Oggetto: [ID_VIP:4402] **Procedimento per il rilascio del provvedimento VIA nell'ambito del provvedimento Unico in Materia Ambientale, ai sensi dell'art. 27 D.Lgs 152/2006 e ss.mm.ii., relativo al Progetto di un Impianto Eolico di potenza complessiva pari a 34,50 MW composto da 10 aerogeneratori da realizzarsi nel Comune di Ascoli Satriano (FG), e relative opere di connessione.**

Osservazioni alla Comunicazione del MIBACT - Direzione Generale Archeologia, Belle Arti e Paesaggio - Sez. V, prot. MIBACT DG-ABAP SERV V\17/03/2020\0010301-P\ [34.43.01/20.45.1/2019], recante motivi ostativi al rilascio di parere favorevole ai sensi dell'art. 10-bis della legge 7 agosto 1990, n. 241.

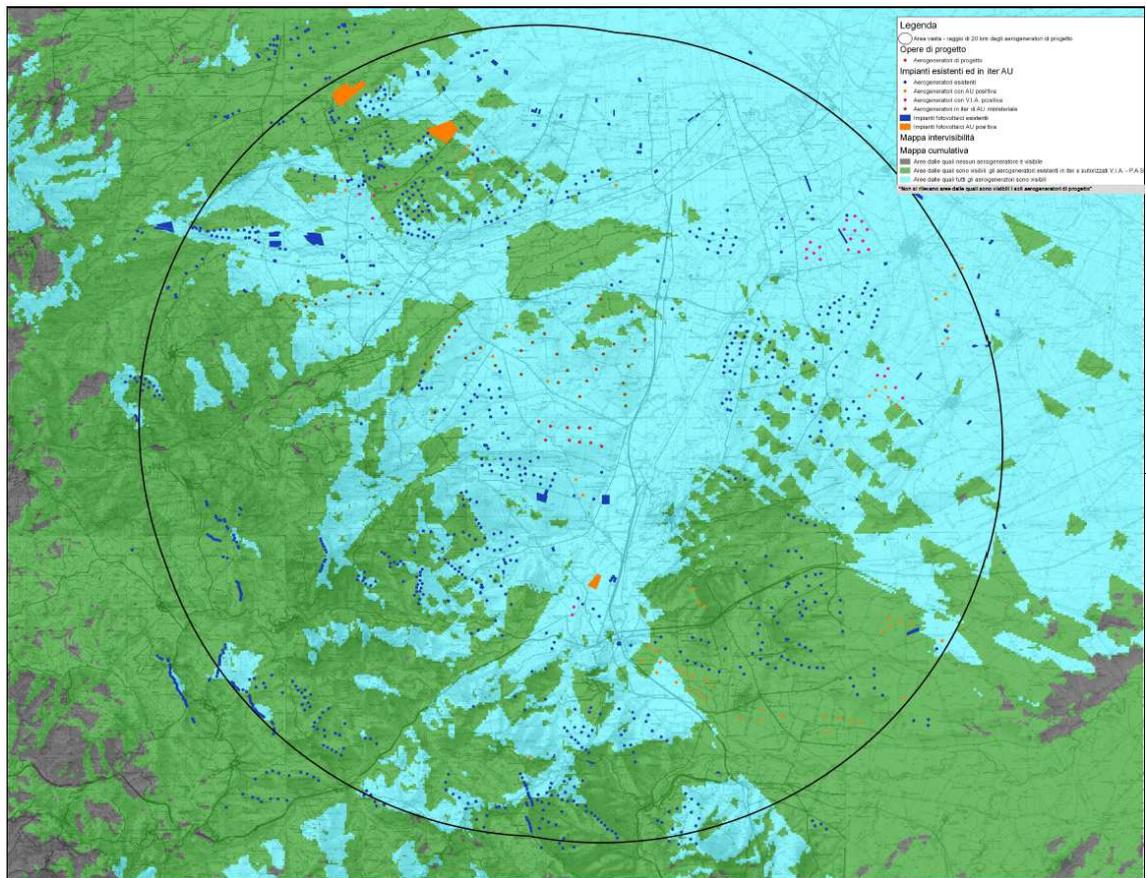
Richiamando la mappa dell'intervisibilità¹ il parere sostiene che nell'AVI estesa fino a 20 km prevalgono le aree (nella cartografia indicate in giallo ocra) dalle quali risulterebbero visibili le alte pale dell'impianto di progetto. Evidenzia, in ultimo, criticità anche in merito agli elementi di analisi e valutazione elencati nella DGR 3122/2012 relativamente a: co-visibilità di più impianti da uno stesso punto di osservazione, effetti sequenziali di percezione di più impianti per un osservatore che si muove nel territorio, effetto selva e disordine paesaggistico.

La mappa dell'intervisibilità teorica (elaborato D.4.a.2), ricostruita in funzione della sola orografia ed estesa a un'areale che include il raggio dei 20 Km dagli aerogeneratori di progetto, ha evidenziato, oggettivamente, che la realizzazione dell'impianto di progetto non aumenta il campo di visibilità determinato dagli altri impianti. Infatti in nessun punto del territorio ricompreso nell'areale risulta visibile il solo impianto di progetto.

Non corrisponde al vero, pertanto, quanto affermato dal preannuncio di parere negativo circa la non conformità del progetto alla DGR n. 3122/2012: la documentazione tecnica versata in atti evidenzia, al contrario, che non sussistono criticità in merito agli effetti di co-visibilità di più impianti da uno stesso punto di osservazione; né in merito agli effetti sequenziali di percezione di più impianti per un osservatore che si muove nel territorio; né con riferimento all'effetto selva e al disordine paesaggistico.

Figura 9: Stralcio della carta dell'intervisibilità relativa al centro del comune di Deliceto – in arancione le aree di visibilità teorica dell'impianto.

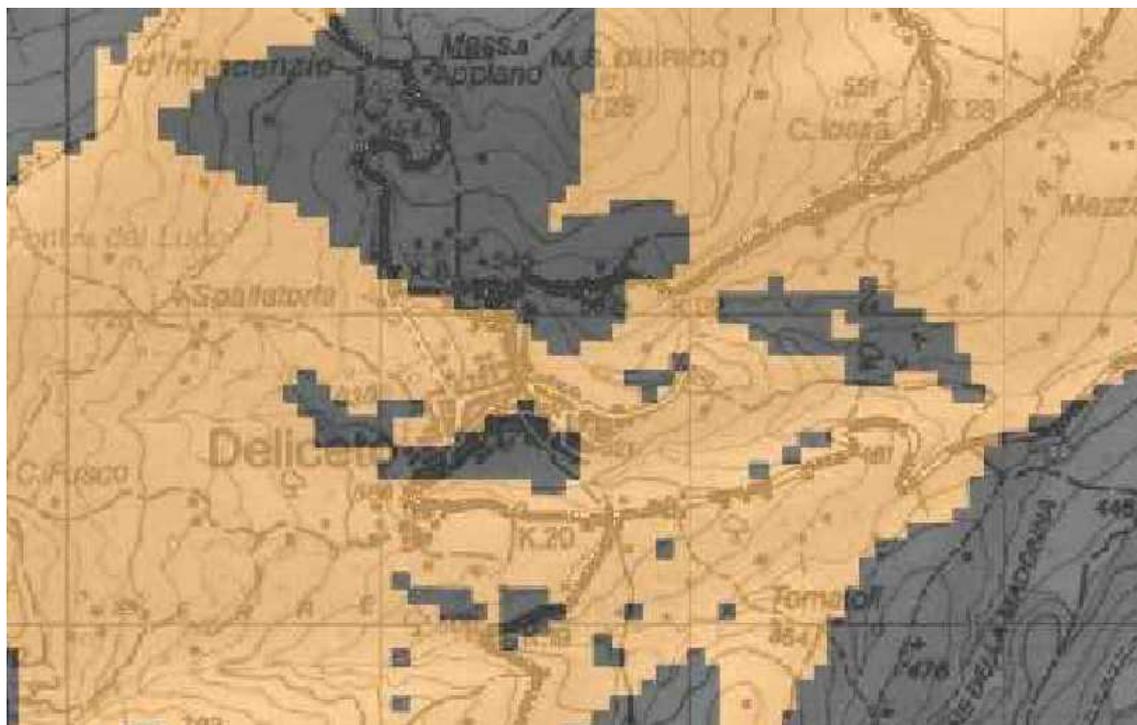
In particolare, secondo il parere l'intervento proposto risulterebbe percepibile dalla Chiesetta di Santa Maria del Popolo ubicata a circa 4,63 km, e dalla Chiesa di Santa Maria della Consolazione ubicata a circa 8,3 km.

Infatti, come si rileva dalla mappa dell'intervisibilità riportata sull'elaborato integrativo D.4.a.2 e in stralcio a seguire, dal centro urbano del comune di Deliceto la visibilità teorica dell'impianto riguarda solo una parte del centro urbano.

In ogni caso, dalle aree di visibilità, per effetto della distanza (circa 8,5 km dall'area), gli aerogeneratori sebbene visibili, occupano una porzione ridottissima del campo visivo. L'impatto visivo è, di fatto, del tutto trascurabile (rif. punto foto B elaborato integrativo D.5).

Figura 15: Estratto dalla carta del rischio archeologico con evidenza dell'UTC1 rilevata in corrispondenza della torre A2 (estratto dal documento A_4_d)

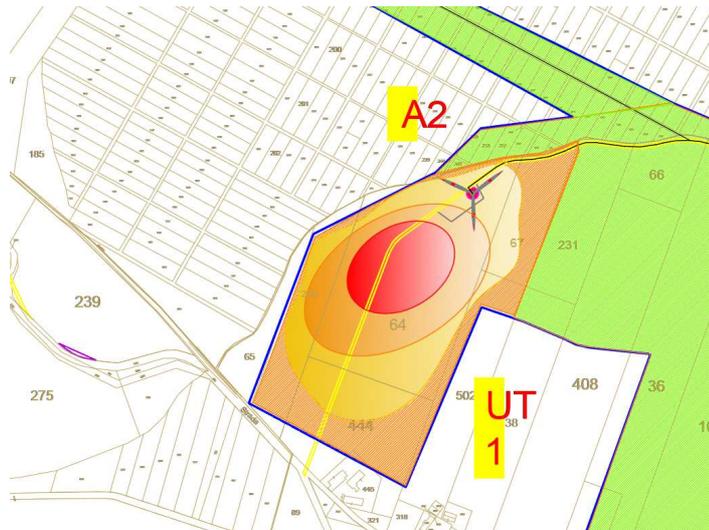
In particolare, viene evidenziato che gli aerogeneratori A2, A4 e A10 presentano interferenze dirette, rispettivamente, con le UT1, UT2 e UT3, mentre l’aerogeneratore A5 presenta un’interferenza con un villaggio neolitico noto da foto interpretazione e tracce di centuriazione di età romana, già note in letteratura da foto interpretazione (schede nn.1 – 3).

L'aerogeneratore A2 presenta un'interferenza diretta con la UT 1. Tuttavia, come si evidenzia dall'immagine a seguire che riporta uno stralcio della carta del rischio archeologico, la base dell'aerogeneratore A2 e la piazzola ricadono al di fuori dell'area di maggiore concentrazione di frammenti.
